Autorité environnementale

**Avis délibéré de l'Autorité environnementale
sur la création du poste 225 000/20 000 volts de
Conques-sur-Orbiel (ex Salsigne) et son
raccordement au poste de Moreau par une
liaison souterraine à 225 000 volts (11)**

n°Ae : 2021-50

Avis délibéré n° 2021-50 adopté lors de la séance du 21 juillet 2021

Figure 4 : Plan du poste en phase 1 (source: dossier)

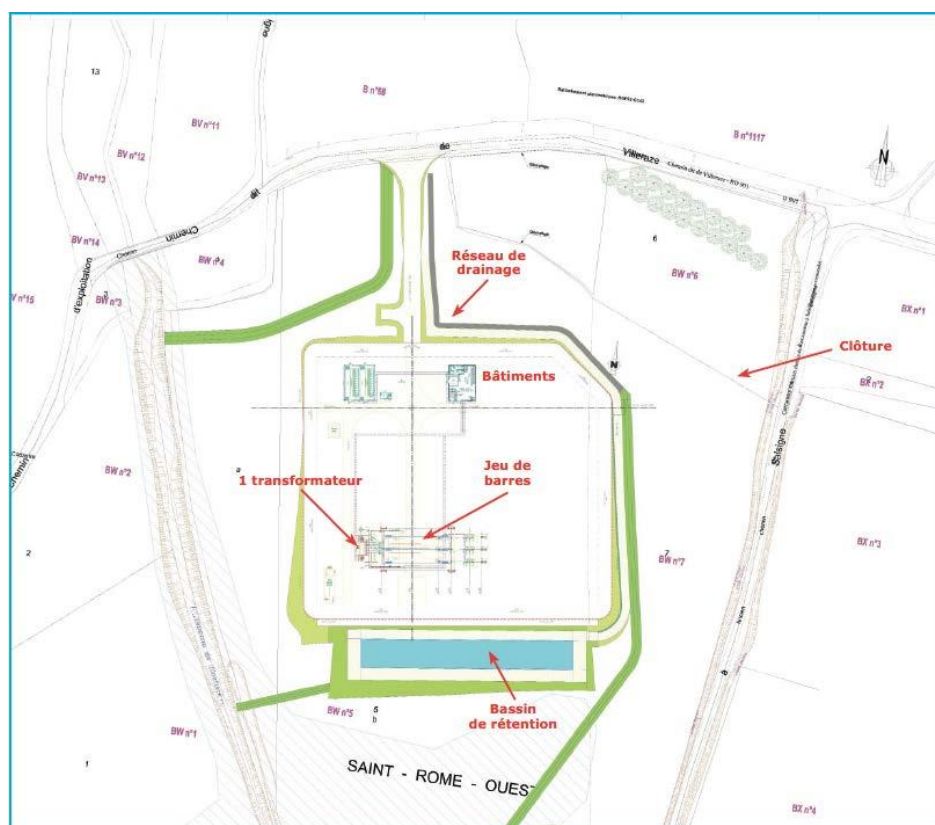
L'Ae recommande de justifier le choix d'occurrences différentes pour dimensionner le dispositif de gestion des eaux pluviales internes et externes au poste et d'indiquer de quelle façon il prend en compte les conséquences du changement climatique, ou à défaut de le revoir.
